DO 518, 519 RUZYNĚ-BŘEZINĚVES

Posouzení dokumentace záměru, části B.I.6

Na základě požadavku Městské části Praha - Dolní Chabry jsem prohlédl dokumentaci záměru stavby pražského dálničního okruhu D0 úseků 518 a 519 a zpracoval připomínky k části B.I.6.

MÚK Přední Kopanina

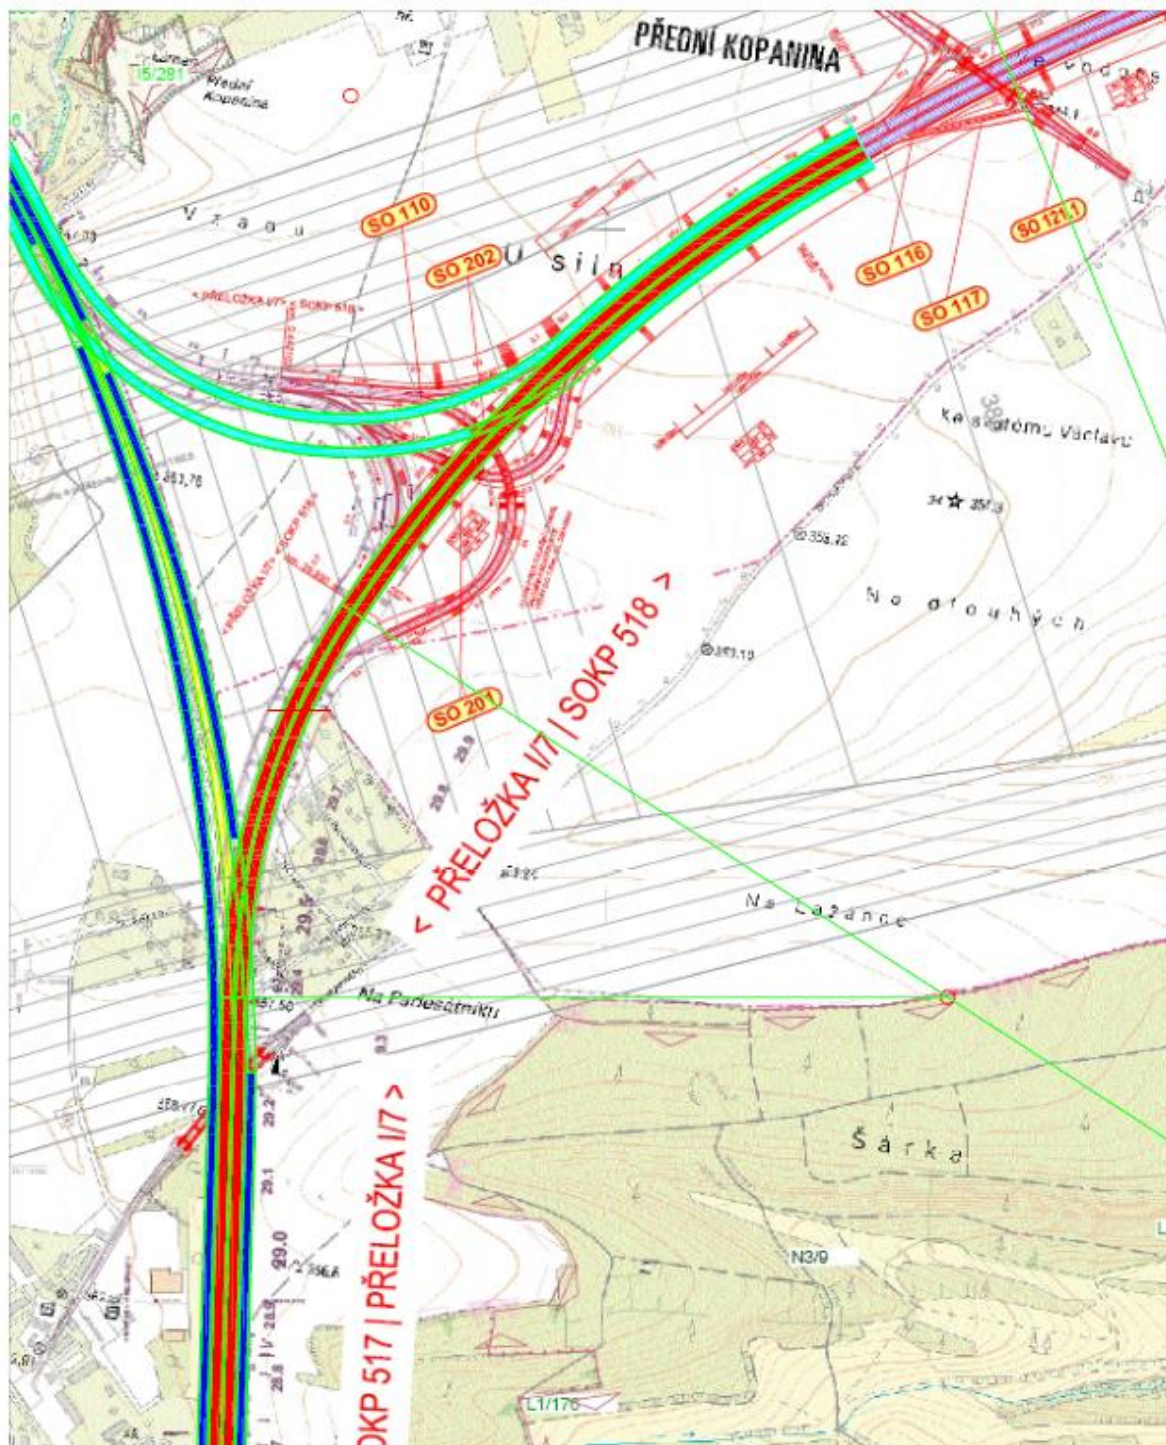
a. Dle mého názoru předložené řešení okruhu v dané lokalitě je zcela nevhodné. Odbočení dálnice D7 od Pražského okruhu je situováno v prostoru vzletového a přistávacího koridoru budoucí paralelní dráhy 13-31. Trasa okruhu je situována prakticky proti startujícím letadlům. Křižovatka je řešena jako třípatrová. Kritické křížení okrajů ramp z/na D7, které přecházejí přes D0, je asi 25 m od hrany D0. I při maximálním podélném spádu ramp bude horní rampa cca 12 m nad D0. A to do toho nezapočítávám příčné sklony vozovek, jak ramp, tak D0. Připojení letiště je vizitkou naší země pro přilétající návštěvníky. Připojení D7, tak jak je navrženo, je připojení silnice nižšího řádu a ne dálnice.

b. Pokud změna umístění není možná doporučoval bych jiné řešení (viz situace).

Okruh D0 bych ponechal tak, jak je navržen.

Odbočení D7 z okruhu směrem na sever navrhuji zahloubit o 6 m proti stávajícímu stavu a krátkým tunelem délky asi 30 m, světlé šířky 15.0 m podejít D0.

Odbočení z D7 na D0 od severu přejde nad D7. Oba směry D7 projdou jednosměrnými tunely asi 16.0 a 8.0 m dlouhými. Odbočující větev z D7 podejde D0 tunelem délky asi 20.0 m.

Křížení na D7 jsou mimo hlavní přistávací koridor, pod bočními bezpečnostními plochami, napojení větví D7-D0 je pod sestupovou rovinou, vše s dostatečnou výškovou rezervou.

Příčné uspořádání všech tunelů navrhuji shodně 15.0 m, tj. pro jízdní pruhy 2 x 3.75 + 1 x 3.5, vodící proužky 2 x 0.5 m a chodníky min šířky 1.25 m. Podjezdná výška 4.8+0.1 m rezerva + železobetonová deska 0.5 m + vozovka = cca 6.0 m.

Dálniční okruh kolem Prahy

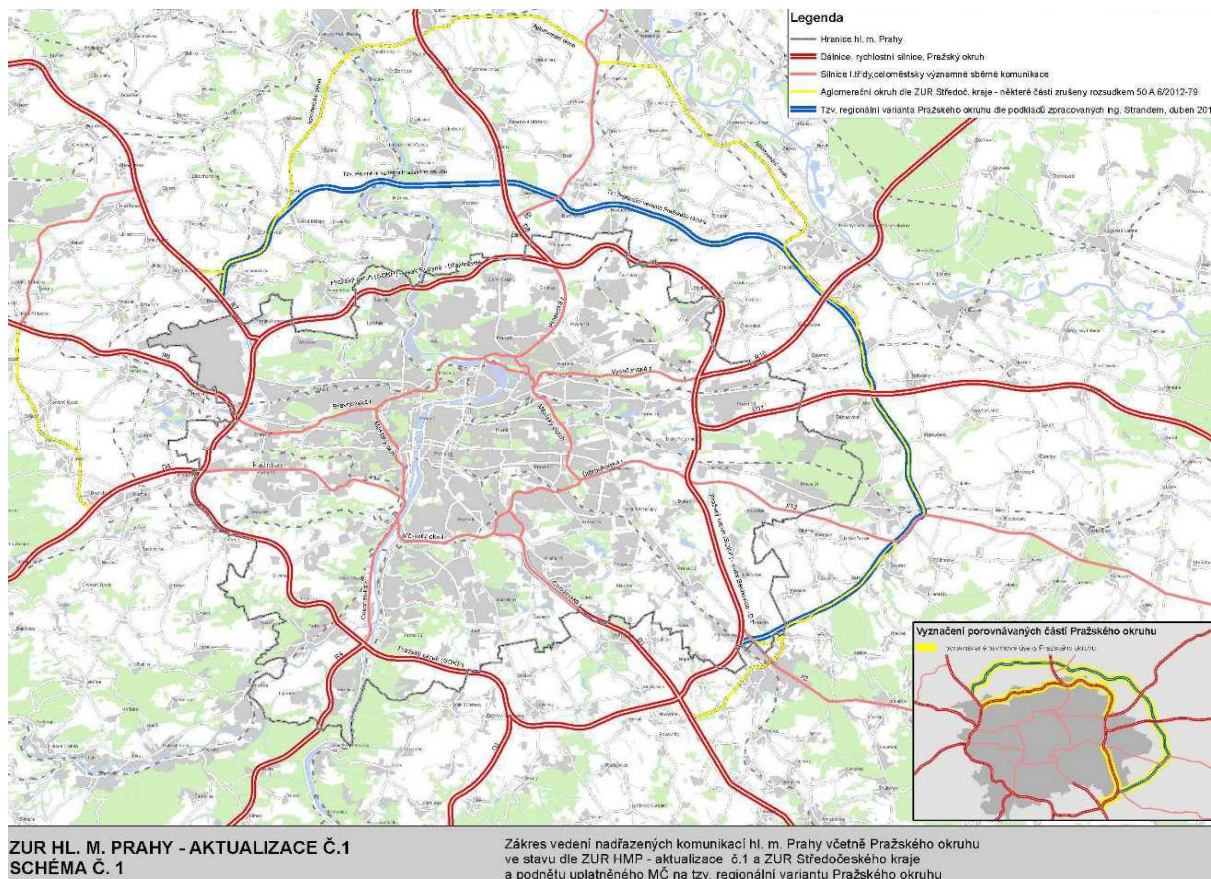
Opakuji, řešení křižovatky u letiště je zcela nevhodné a doporučuji tuto křižovatku odsunout až za Tuchoměřice. Toto řešení je doporučováno studií okruhu zpracovanou Ing M Strnadem a Ing J Tomešem v r.1915 a v pozdějších úpravách. Doporučuji se vážně zamyslet nad tímto řešením. V této trase nejsou takové terénní výškové rozdíly, a přestože je delší neměla by znamenat díky menším podélným spádům zvýšení provozních nákladů. A v každém případě je to méně exhalací.
